Nr sprawy: AZP-240/PN-p5350/08/2020 - 245

Dotyczy postępowania o udzielenie zamówienia publicznego o wartości szacunkowej przekraczającej 5 350 000 EURO prowadzonego w trybie przetargu nieograniczonego pn.: **Roboty budowlane polegające na budowie serwerowni wraz z dostawą urządzeń dla serwerowni KUL przy Al. Racławickich 14 w Lublinie.**

#### WYJAŚNIENIE TREŚCI SIWZ

# 884019038/32 | CS64ZB WHT C7A 4/23 S/FTP RL 1KM

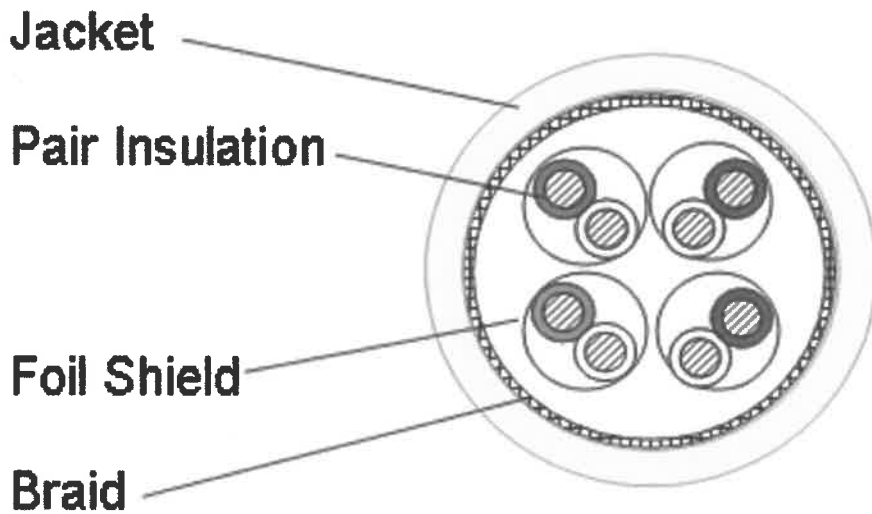
W załączeniu przesyłam dwie karty katalogowe producentów okablowania strukturalnego czy dopuszczają Państwo te dwa rozwiązania?

Zamawiający dopuszcza możliwość zastosowania jednego z przedstawionych rodzajów przewodu CS64ZB WHT C7A 4/23 S/FTP RL o klasie reakcji na ogień B2ca s1, d1, a1 pod warunkiem zastosowania także innych elementów systemu okablowania strukturalnego tego samego producenta, aby Wykonawca mógł wydać dla całego systemu okablowania 25 letnią gwarancję. Drugi z proponowanych przewodów TX7000 nie spełnia warunku równoważności ze względu na klasę reakcji na ogień.
